2. Ergänzung zur Umweltverträglichkeitsstudie

Erweiterung eines landwirtschaftlichen Betriebes um eine Milchviehanlage mit Nebenanlagen (Antrag gem. § 16 BImSchG)

UVS 17.157 E2

1. April 2019

Abbildung 2: Lageplan vom 08.01.2019. Quelle: InnovationsTeam in 19294 Heiddorf.

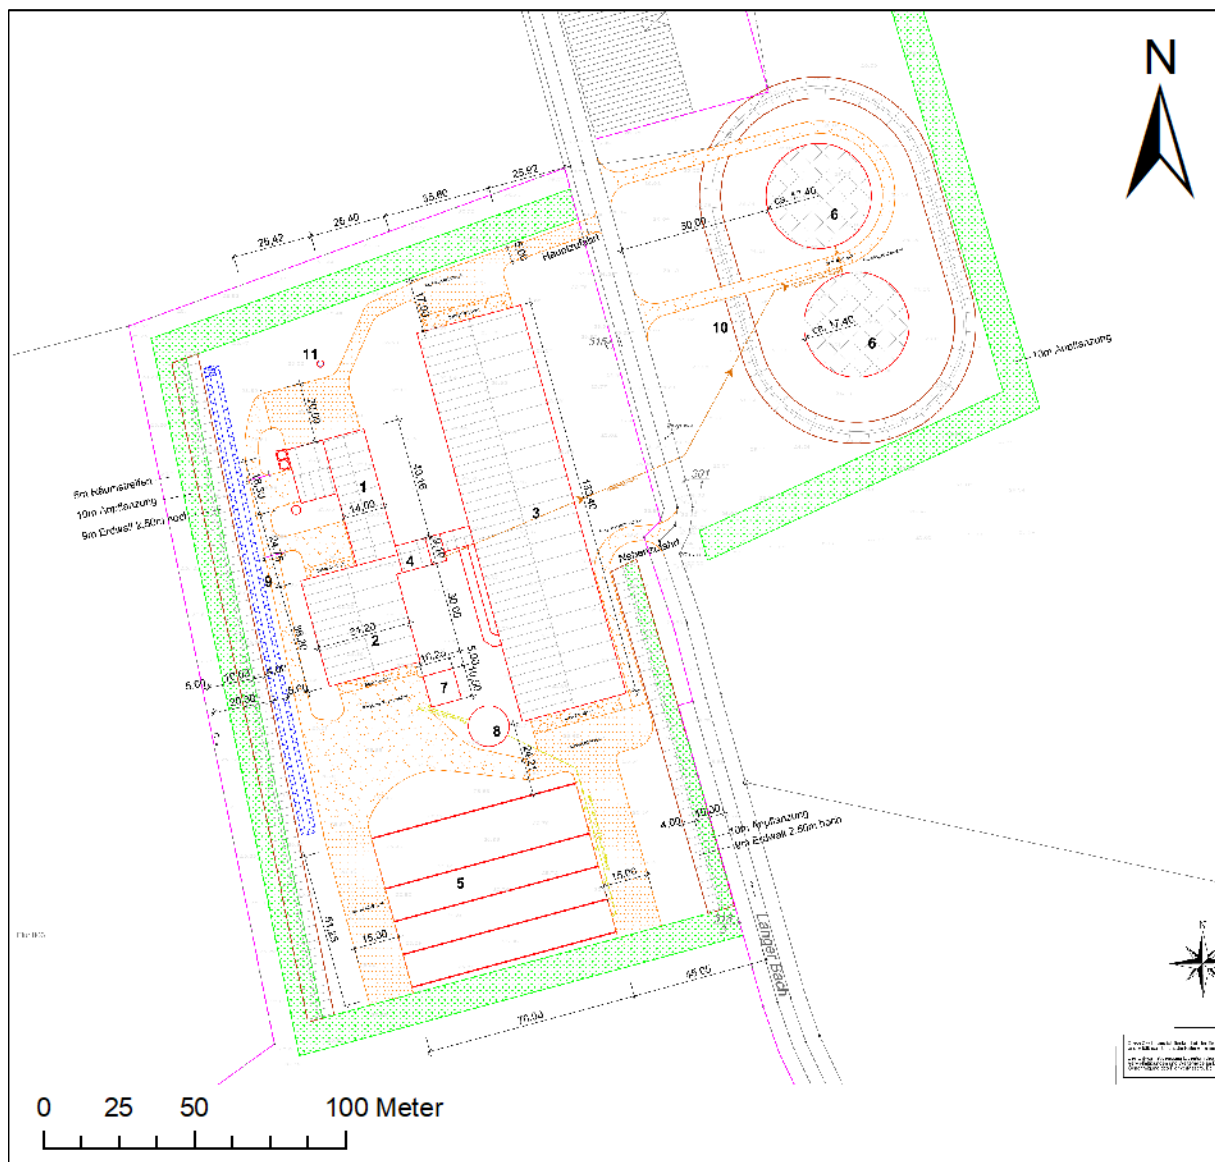
Anders als in Abbildung 1 dargestellt, soll die geplante südliche Zufahrt, ursprünglich südöstlich des geplanten Milchviehstalles Nr. 3 vorgesehen, in der Mitte des Erweiterungsgeländes, auf Höhe des Milchviehstalles, umgesetzt werden. Die geplante Überführung des „Langer Baches“ soll nun im Bereich des Wegeknicke des Gemeindeweges hergestellt werden. Siehe hierzu die Abbildung 2 auf Seite 3.

Durch die geänderte Grabenquerung ist eine zusätzliche Verkehrsfläche südöstlich des Milchviehstalles erforderlich. Daher ergeben sich ca. 387 m² zusätzlich versiegelte Flächen.

Gleichzeitig wurde unter Berücksichtigung der Minimierung des Eingriffs (§ 15 BNatSchG) die Verkehrsfläche zwischen dem geplanten Repröstall Nr. 2 und der geplanten Fahrsiloanlage Nr. 5 sowie entlang der westlich des Betriebes vorgesehenen Verkehrsfläche reduziert, so dass es zu keiner zusätzlichen Versiegelung kommt. Es bleibt bei einer ermittelten Versiegelungsfläche von ca. 20.300 m² (vgl. u.a. Kap. 3.3 in der UVS 17.157 vom 7. Mai 2018).
